ISSOIRE AVIATION

BULLETIN SERVICE ~~A~~ N° 32

Avions CE 43 et CE 44 tous N° de série
CE 43 AIRCRAFTS, All serial number

Support en équerre du Pivot supérieur de gouverne de direction

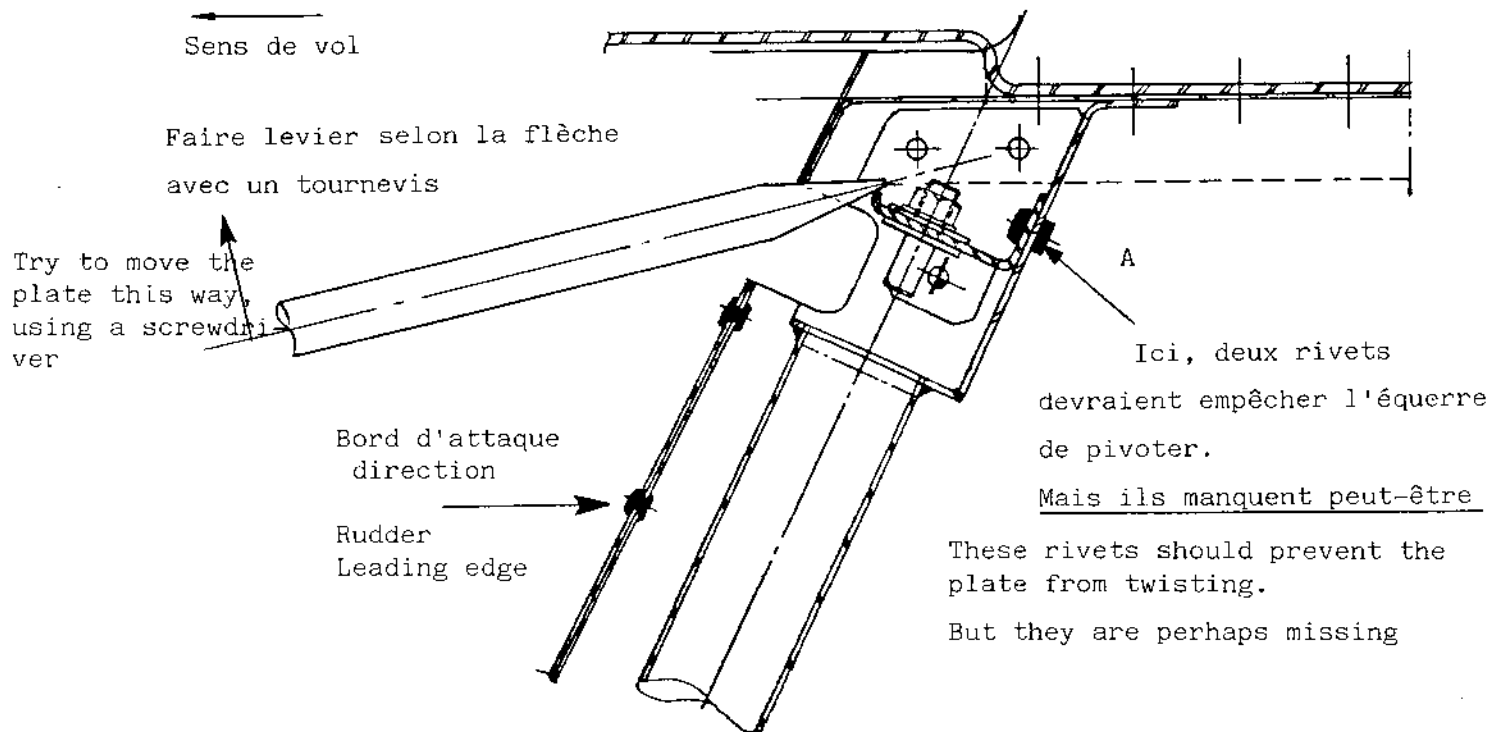
Sur un appareil en service, il a été découvert l'anomalie de fabrication suivante :

- Deux rivets destinés à fixer le support en équerre du Pivot supérieur de la gouverne de direction (emplacement A du dessin au verso) sont manquants. Il convient donc de vérifier si ces rivets sont effectivement en place.

- 1- Déposer la gouverne de direction suivant les indications du manuel de maintenance
- 2- A l'aide d'un tournevis, vérifier la fixation de l'équerre sur laquelle est monté le Pivot d'articulation (voir dessin au verso). En effectuant une pesée à la main, la ferrure tournera vers l'avant si les rivets manquent.

NOTA- L'effort exercé doit rester modéré : si les rivets incriminés manquent effectivement, la plaquette tenant l'axe d'articulation pivotera facilement autour des deux rivets restants.

- 3- Si l'équerre du Pivot d'articulation ne bouge pas, remonter la dérive
 - 3.1 - Vérifier le réglage et les débattements de la gouverne et, éventuellement, le tab de direction, et effectuer un vol de contrôle

- 3.2 - Noter l'application du présent B.S. dans le livret de l'appareil
- 4- En cas de découverte du défaut effectif de rivet, procéder au retraitement mécanique de la dérive et de son revêtement. Il est souhaitable que cette opération, qui nécessite un outillage, soit faite en nos ateliers. Pour cela, prendre contact avec nos Services pour définir la procédure des travaux.
